コメント回答(現地調査-9)

第1225回審査会合

敷地内のD-1トレンチ内に認められるK断層の活動性

H24-H-13孔 D-1破碎帯の上端深度について

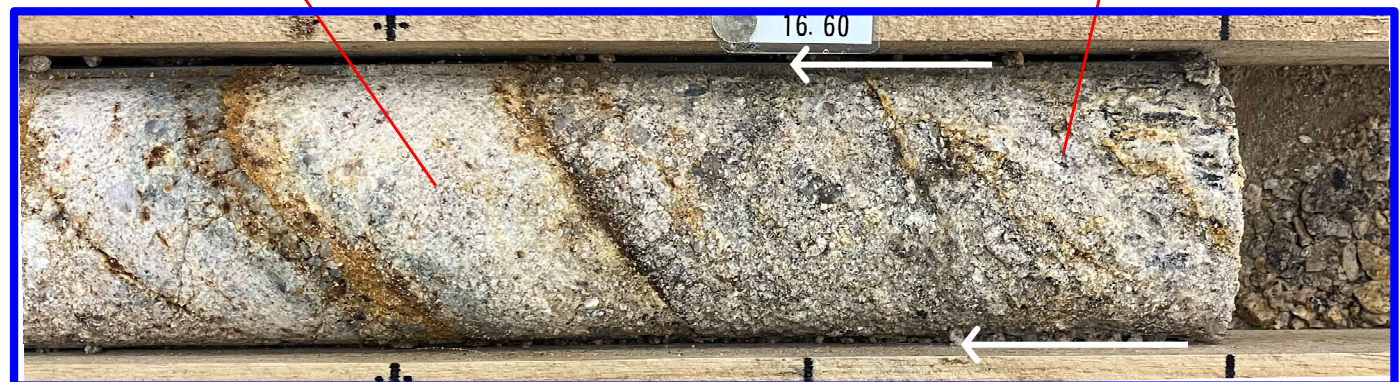
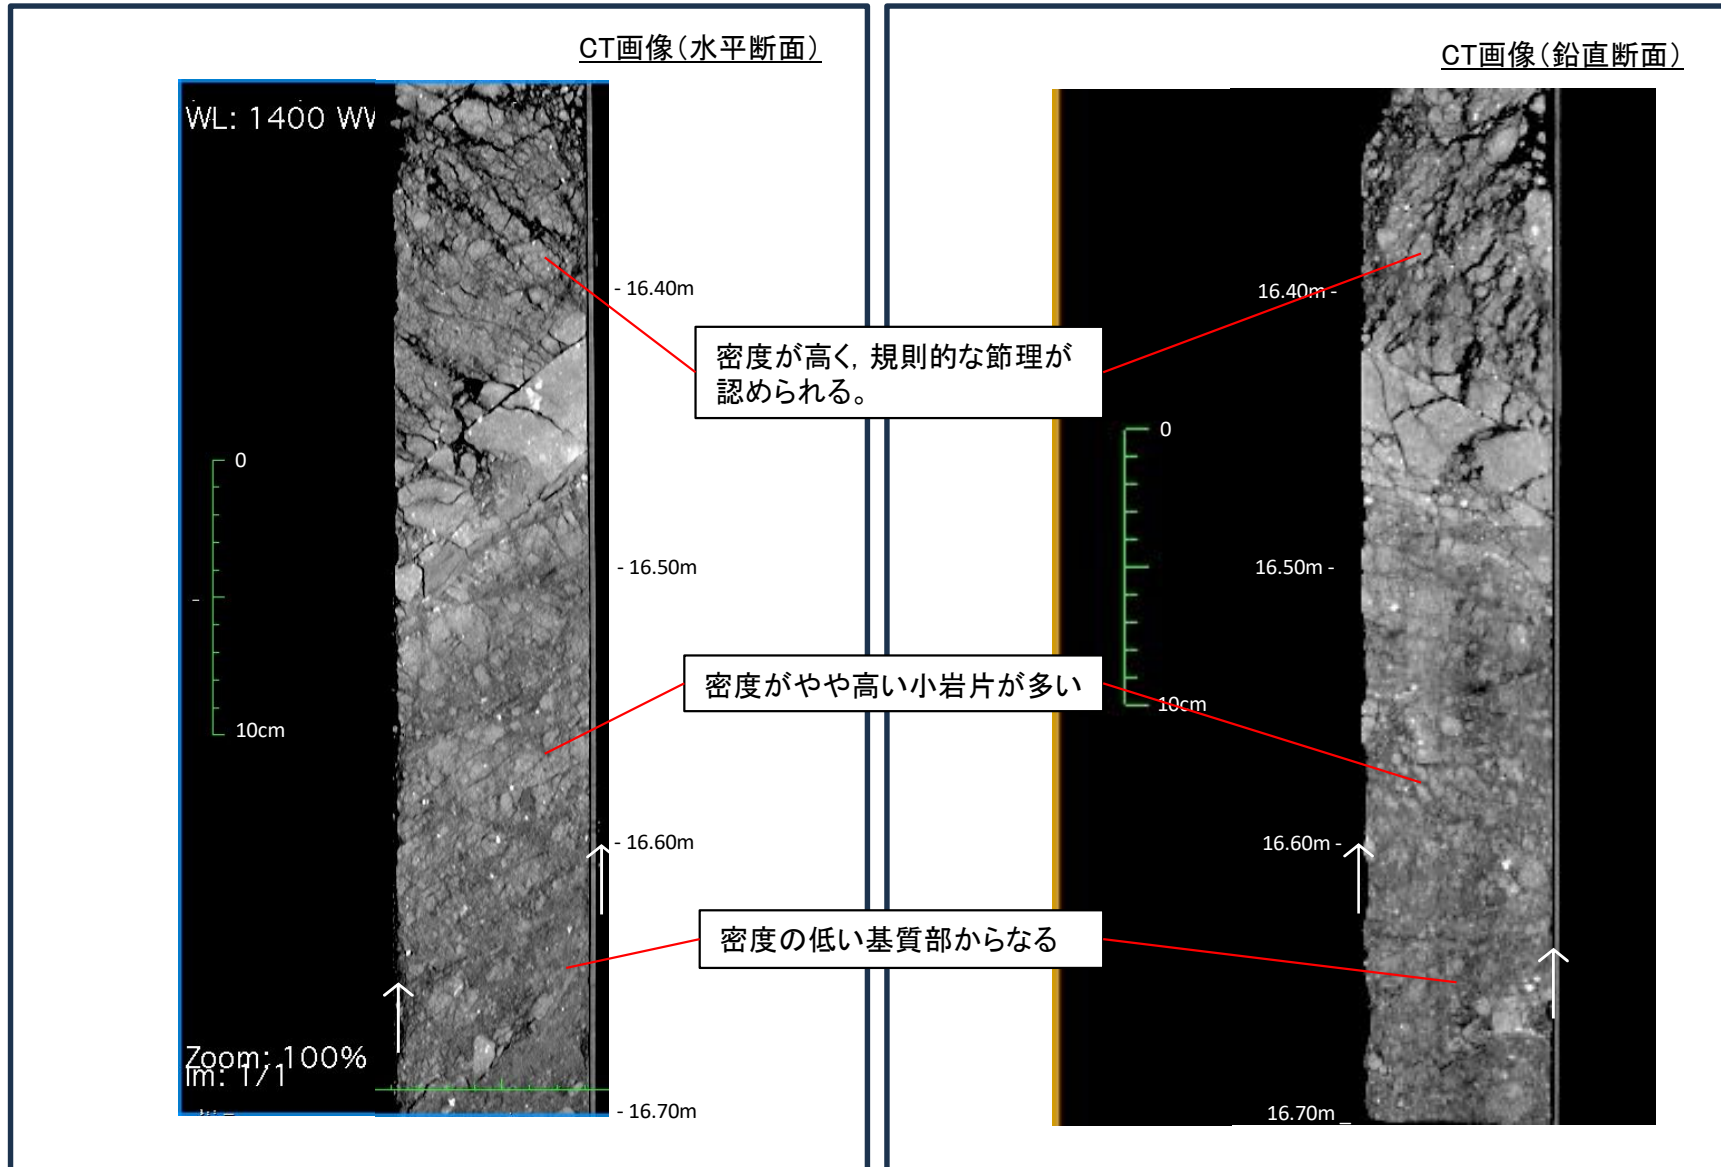
現地調査資料 資料4(ボーリングコア資料33頁)において16.60mとしているD-1破砕帯の上端深度を再検討すること。

- H24-H-13孔で確認されたD-1破砕帯の上端深度について、ボーリングコア及びCT画像を確認した。
- ボーリングコアを確認した結果、16.60m～16.73mは基質部が破砕岩片主体の粘土混じり礫状破砕部からなり、16.60mより浅部は強く熱水変質しているが、破砕しておらず原岩組織が認められる花崗斑岩からなることが観察された。
- CT画像を確認した結果は以下の通りである。
 - 深度16.60m 付近以深は全体に密度の低い基質部からなる。
 - 16.60m付近以浅は密度がやや高い小岩片が多く、規則的な節理が認められる。
- ボーリングコア及びCT画像の確認結果から、D-1破砕帯の上端深度は16.60mであると判断した。

- CT画像を確認した結果は以下の通りである。
 - 深度16.60m 付近以深は全体に密度の低い基質部からなる。
 - 16.60m付近以浅は密度がやや高い小岩片が多く、規則的な節理が認められる。
- 以上の確認結果から、D-1破碎帯の上端深度は16.60mであると判断した。
